Notitie

Contactpersoon Geert Vossen
Datum 1 februari 2021
Kenmerk N016-1263777GRV-V01

(Verkeers)Veiligheid Kempenbaan Oost

Figuur 1: Oversteeklocaties richting ASML

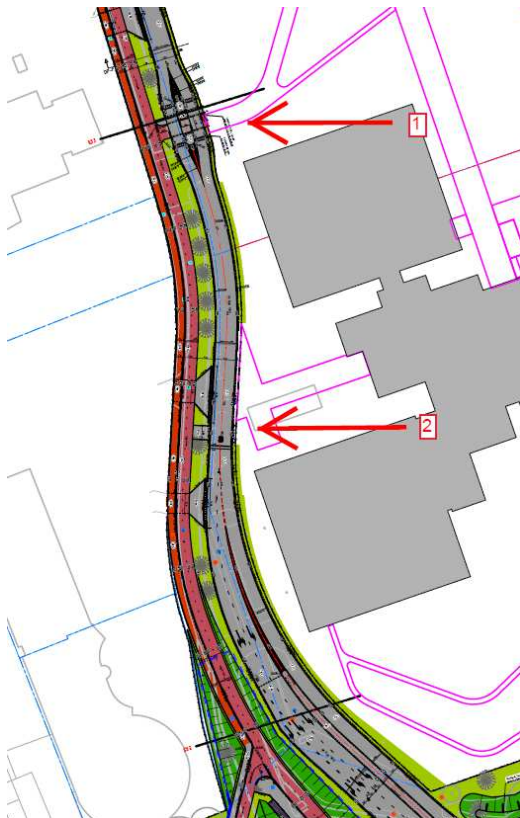
Bevinding en aanbeveling 1

Het terrein van ASML is nu en in de toekomst voorzien van een hekwerk rondom het perceel. Dit hekwerk vormt conform de aanbeveling een fysieke afscheiding voor het voorkomen van oneigenlijk overstekend verkeer. Ten gevolge van het tweerichtingen fietspad en voetpad aan de westzijde zijn daarbij twee benodigde oversteeken voor langzaam verkeer. In figuur 1 staan de gefaciliteerde oversteeken aangegeven:

1. een fiets- en voetgangersoversteek voorzien van een plateau en oversteeken in twee fasen. De locatie van de betreffende oversteek is in afstemming met ASML gekozen, vanwege de directe toegang naar de fietsenstalling van ASML
2. een voetgangersoversteek bij de hoofdingang voor personen die bijvoorbeeld met de bus naar het werk komen of voor lunchwandelaars

Conclusie is dat er geen extra overstekend verkeer op plaatsen waar dit niet is toegestaan wordt verwacht. De reden hiervoor is dat er een fysieke afscheiding is door middel van een afrastering van het perceel ASML en de benodigde oversteeken voldoende veilig zijn gefaciliteerd.

Figuur 2: Inritten Simac

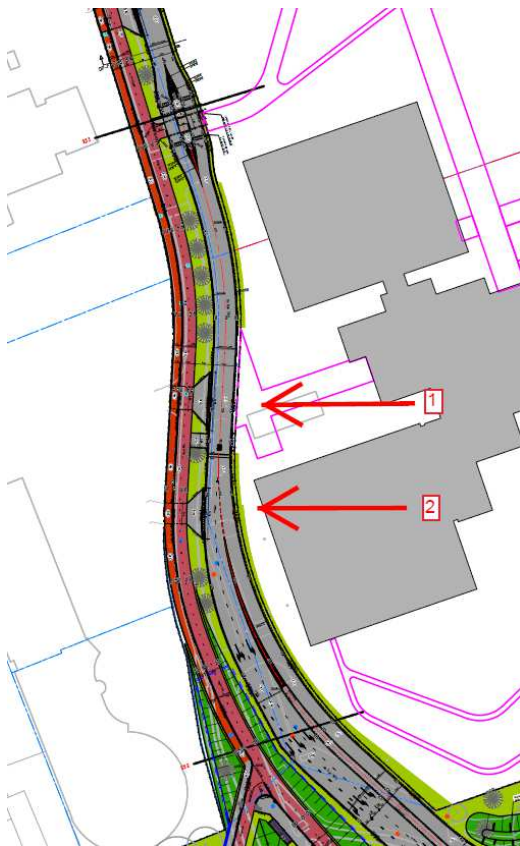
Bevinding en aanbeveling 2

In onderstaande figuur zijn de twee inritten van Simac weergegeven. Beide inritten zijn toegankelijk voor expeditie/ afgifte goederen en entree bezoekers, waarbij het gehele terrein bereikbaar is via beide inritten. In de VVA wordt de aanbeveling gedaan voor het reduceren van het aantal conflictpunten. De stelling in de VVA is dat van twee inritten naar één inrit wordt gegaan dit de verkeersveiligheid verhoogd. Het voorstel aan de gemeente is om het gesprek met Simac aan te gaan om één van de twee inritten te laten vervallen. Vanwege de grens van de 30 zone en ligging opstelvakken gaat de voorkeur uit naar het laten vervallen van inrit 2.

Figuur 3: te vervallen nieuw te planten boom

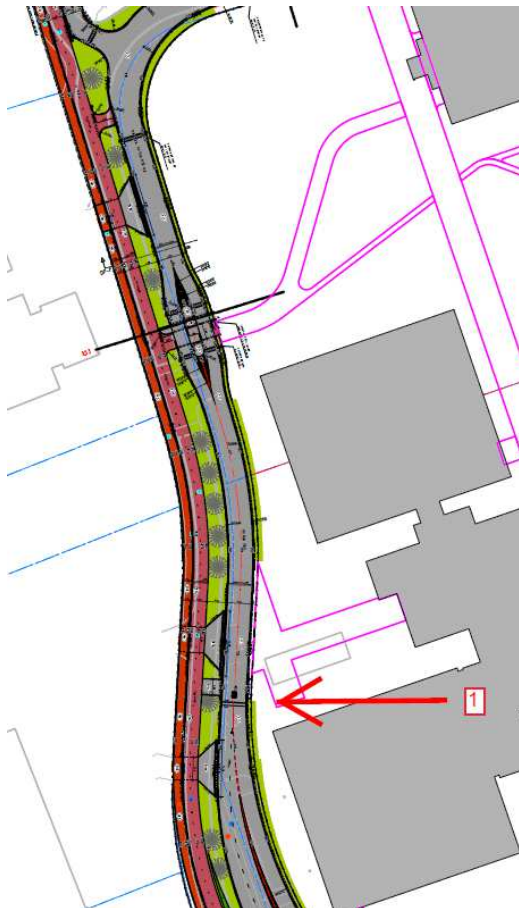
Bevinding en aanbeveling

In het ontwerp is rekening gehouden met het zicht bij het verlaten van het bedrijventerrein.

- nieuw te planten bomen uit het oprijzicht van de weggebruiker*
- ruimte om op te stellen in de tussenberm tussen de rijbaan en het fietspad
- het toepassen van lage begroeiing
- het reduceren van de maximumsnelheid op De Run 1100 van 50km/u naar 30km/u
- het toepassen van inritbanden om de snelheid eruit te halen

*Ten gevolge van het toevoegen van de voetgangersoversteek richting de hoofdingang van de ASML dient de nieuw te planten boom vervallen te worden, weergegeven onderstaande figuur.

Figuur 5: Bebording

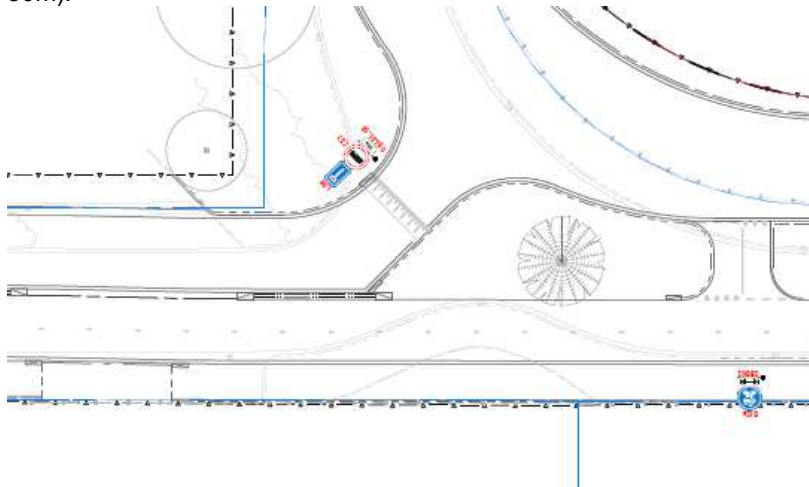
Bevinding en aanbeveling 1

Het doodlopende deel van de Run 1100 is in een vorig ontwerp ingericht als fietsstraat. In het nieuwe ontwerp is een vrijliggend fietspad langs de rijbaan toegepast. De bebording is in de versie van 13 oktober 2020 nog niet aangepast. In de aangepaste versie van 3 december 2020 is dit wel gebeurd. In onderstaande figuur is de aangepaste bebording weergegeven. Aan het begin van de straat staan de verkeersborden L08 (doodlopende weg) en C07 (verboden voor vrachtverkeer, na 50m).

Figuur 6: rijcurves vrachtauto

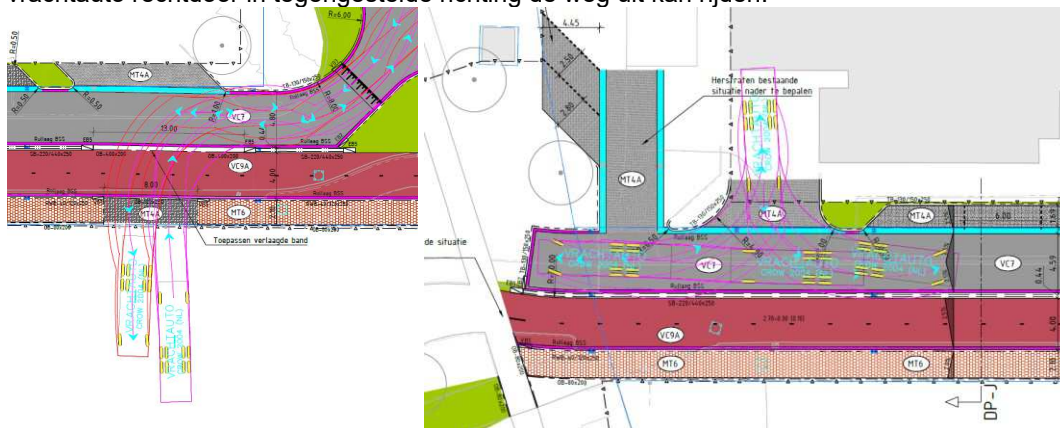
Overige bevinding en aanbeveling 1

De smalle doodlopende weg van de Run 1100 is toegankelijk voor bestemmingsvrachtverkeer . De inritten en laad/losplekken zijn met rijcurvesimulaties getoetst met een vrachtauto. In onderstaande figuren zijn de rijcurves weergegeven. Nabij de laad- en losplek is de rijbaan verder doorgezet, zodat de vrachtauto in zijn achteruit de laad- en losplek kan bereiken, waarna de vrachtauto rechtdoor in tegengestelde richting de weg uit kan rijden.

Figuur 7: Bestaande T-kruising

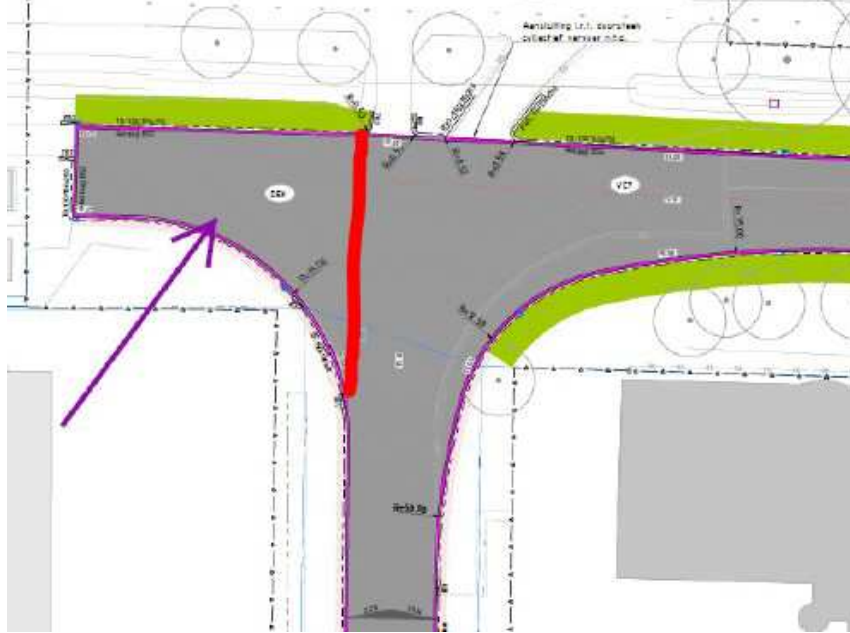
Overige bevinding en aanbeveling 2

Nagaan wat de functie is van de T-kruising in de bestaande situatie. Het voorstel om de doorgaande weg te benadrukken door de linkerzijde als insteekhaven of met halfverharding vorm te geven als toegang tot de (elektriciteit)kasten leidt tot duidelijke geleiding van de weggebruiker.
